Dept.	Technical reference	Created by 白井 薫太郎 2023/06/29	Approved by
	Document type		Document status
	Title pin		DWG No.
Rev.	Date of issue	Sheet	1/1

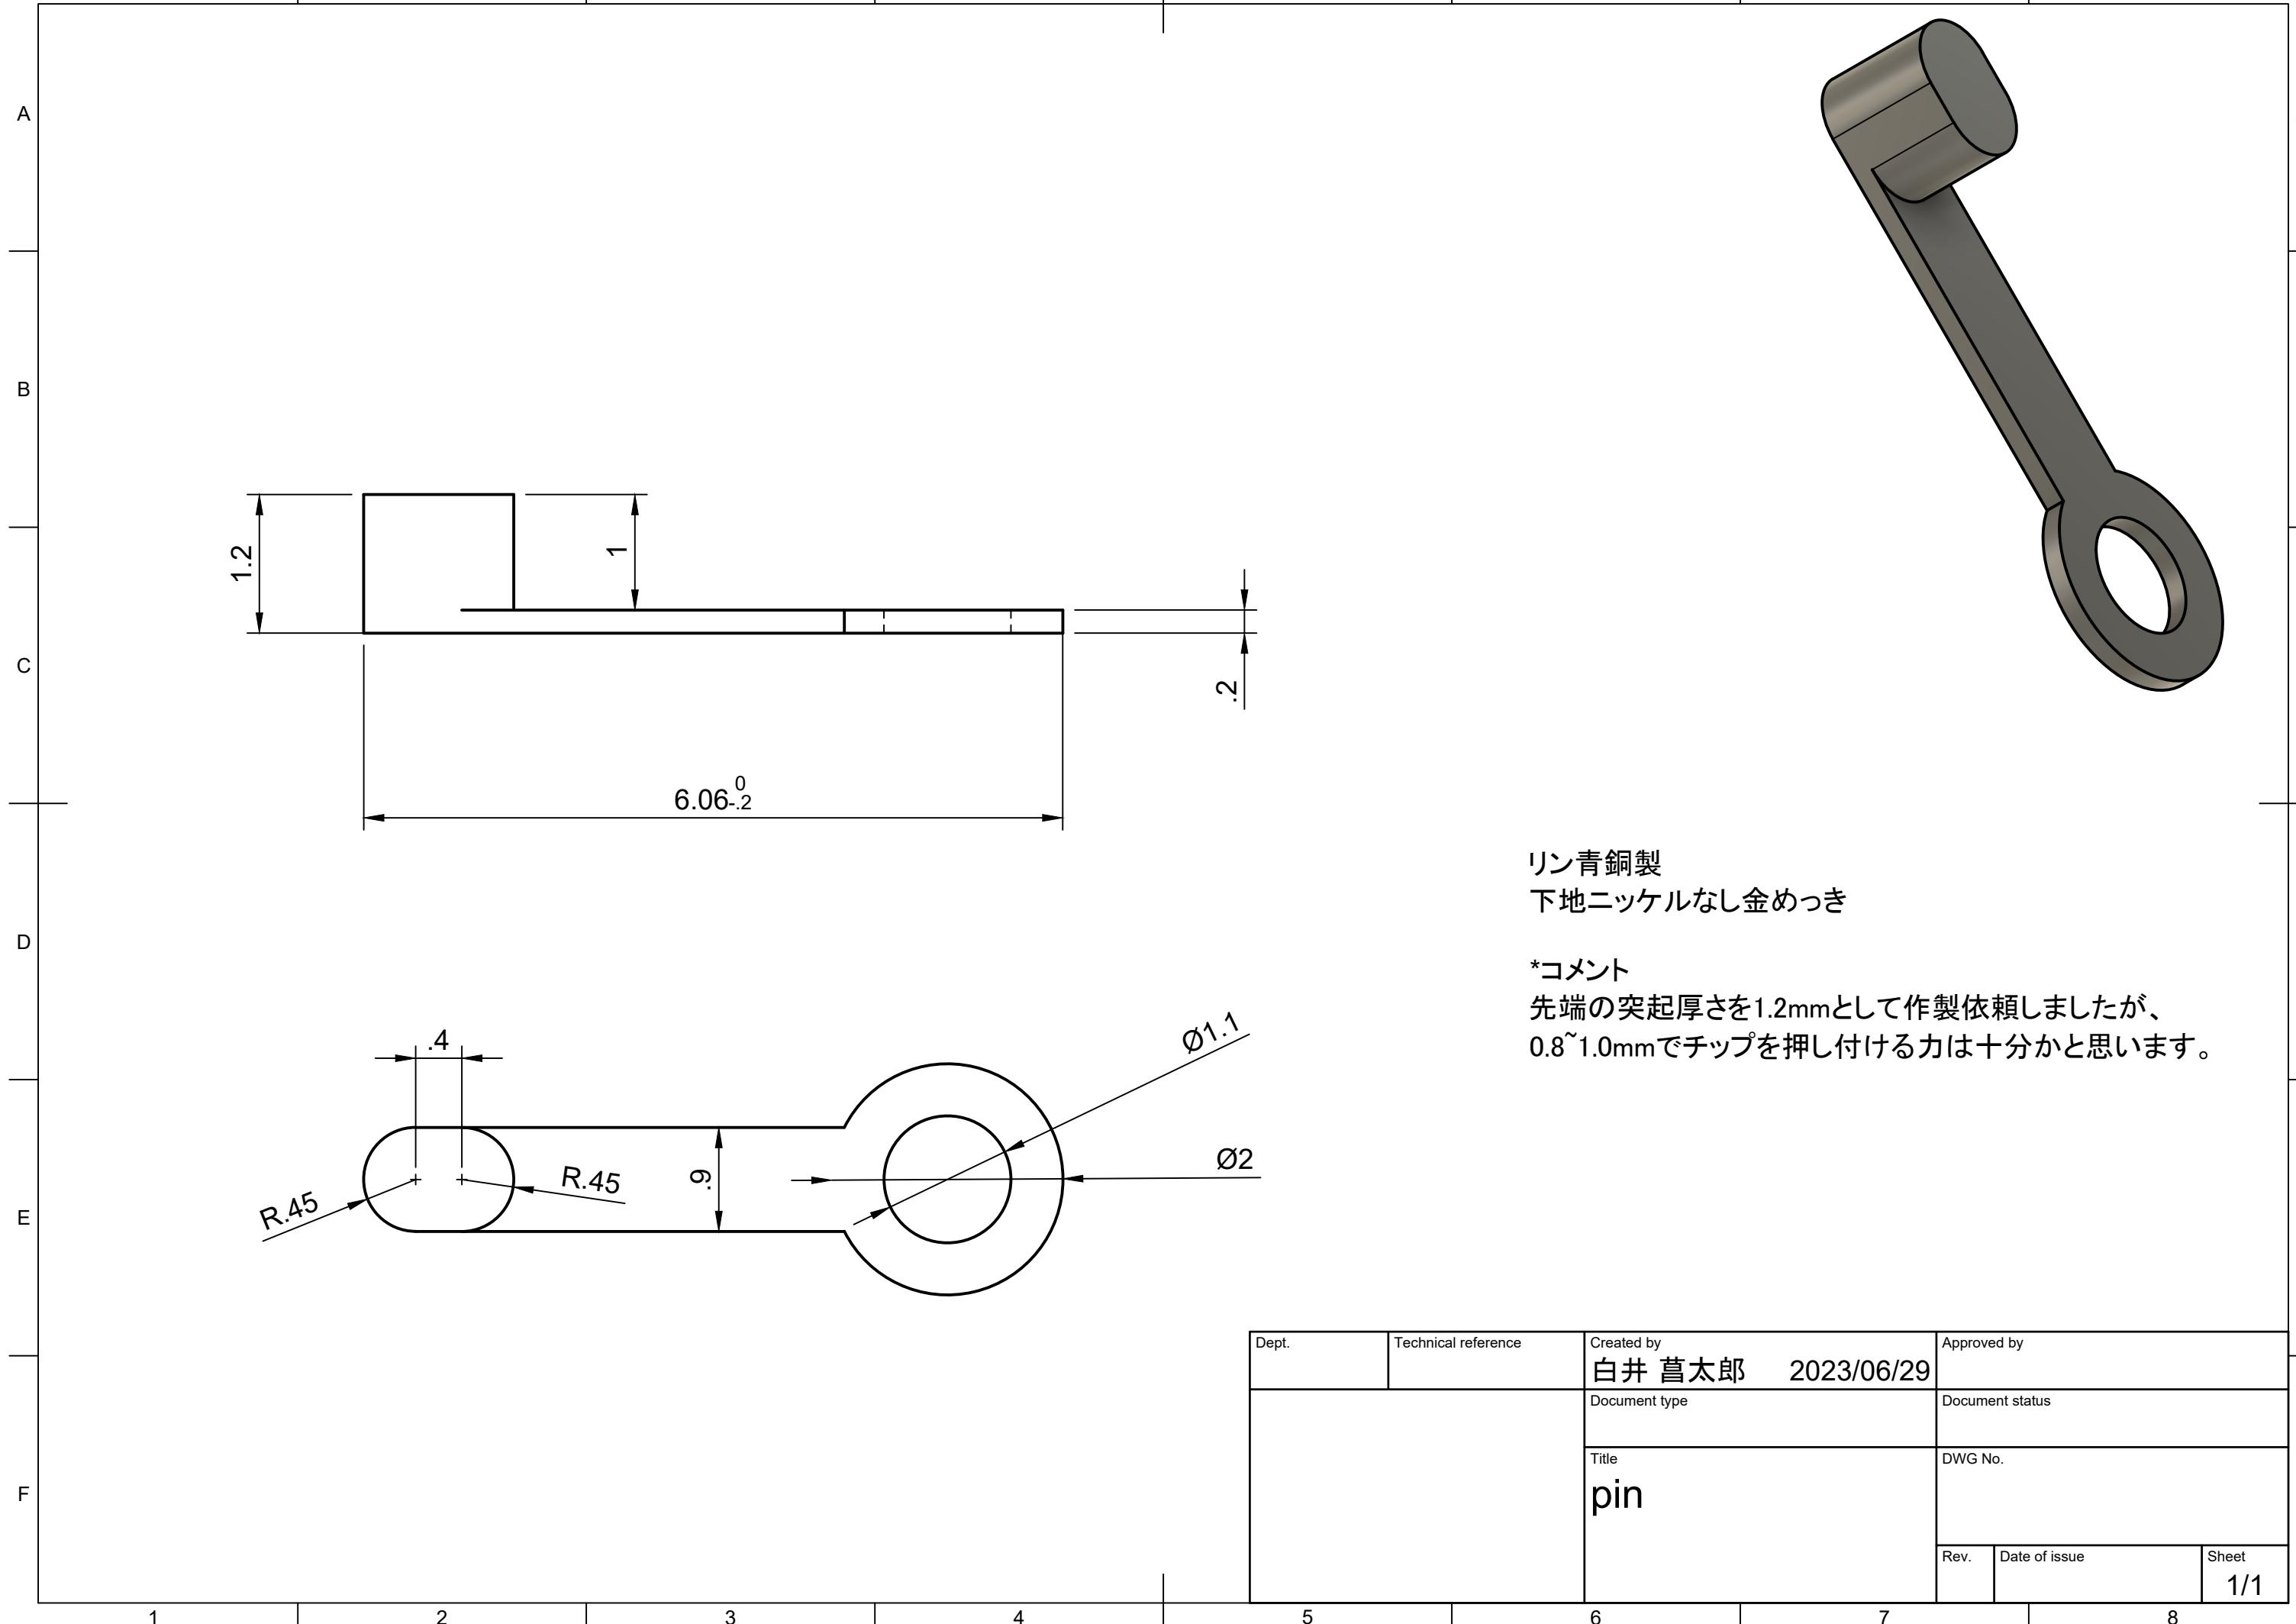
\*コメント  
先端の突起厚さを1.2mmとして作製依頼しましたが、  
0.8~1.0mmでチップを押し付ける力は十分かと思います。
